Déclaration de projet soumise à Evaluation Environnementale emportant mise en compatibilité du PLU

AVIS MRAE ET MEMOIRE EN REPONSE

**Avis sur déclaration de projet emportant mise en compatibilité
du PLU de Boujan-sur-Libron pour la création d'une zone de
biodiversité (Hérault)**

Mémoire en réponse à l'avis de la MRAE

Bilan hydrique prévisionnel de la zone de biodiversité

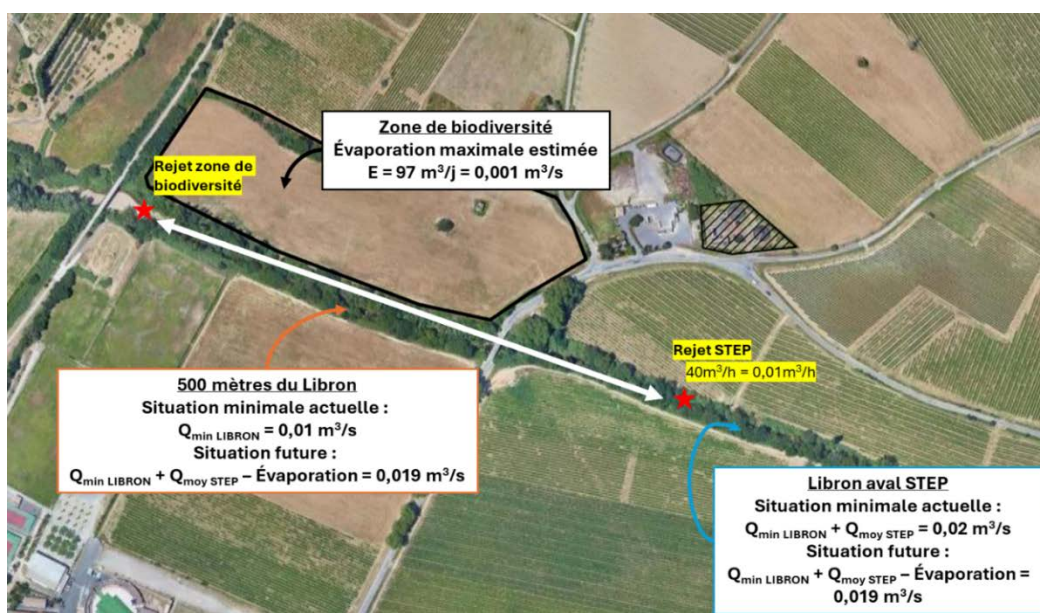
Concernant l'impact quantitatif, le dossier traite le sujet en quelques lignes (p. 249 du rapport de présentation) et considère que la situation actuelle est inchangée du fait que les eaux qui transitent dans les bassins étanches proviennent de la réutilisation des eaux usées traitées de la station d'épuration et rejoindront in fine le Libron, en amont du point de rejet actuel de la station. La MRAe considère que cette conclusion est hâtive, dans la mesure

où les eaux seront bien retenues au niveau de l'aménagement, notamment en période sèche, subiront une évaporation et manqueront au Libron lors de sa période d'étiage. Sans réalisation du projet, l'ensemble des eaux usées en sortie de station sont rejetées immédiatement au cours d'eau, ce qui n'est nullement une situation identique.

Il convient donc de préciser, dans l'évaluation environnementale, le débit de sortie actuel de la station d'épuration, l'estimation du débit maximal prélevé pour remplir les bassins (en prenant pour référence une période sèche) et d'en déduire l'effet sur la réduction potentielle de débit du Libron au niveau du rejet de la station d'épuration en situation quinquennale sèche.

La MRAe recommande de préciser les impacts quantitatifs du projet sur le débit du Libron en période sèche, et de prévoir si nécessaire des mesures de réduction d'impact.

Au maximum, en pleine saison, 24% du volume de la station d'épuration est perdu par évaporation.

L'objectif du projet n'est pas de retirer un apport en eau au Libron mais d'améliorer la qualité de ce dernier. De plus, les 500 mètres entre les deux rejets aujourd'hui qui ne bénéficie pas d'apport en eau de la station d'épuration, demain auront un apport en eau continu. Le Libron est un cours d'eau méditerranéen sous l'influence de nombreux assècs. Aucun débit biologique n'est donc calculable. En ce sens, la station d'épuration n'est pas un soutien d'étiage, cependant le rehaussement du point de rejet permettra d'apporter un filet d'eau à 500 mètres du Libron supplémentaires. La perte d'eau par évaporation est moins préjudiciable que le bénéfique pour les écosystèmes d'apporter de l'eau sur une portion plus grande et de meilleure qualité.

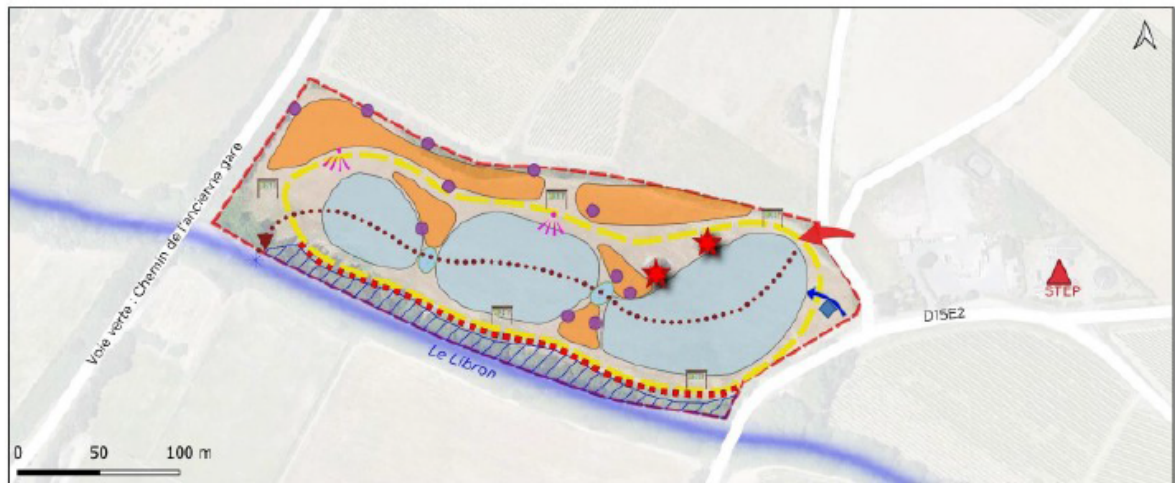
La MRAe observe que la commune fait le choix d'un projet principalement orienté vers l'observation de la faune et de la flore, sans possibilité pour le public d'activités susceptibles de déranger la faune et la flore telles que la baignade ou l'accès aux bassins.

L'OAP créée sur la zone reprend les principales mesures d'évitement et de réduction préconisées par le rapport d'évaluation environnementale :
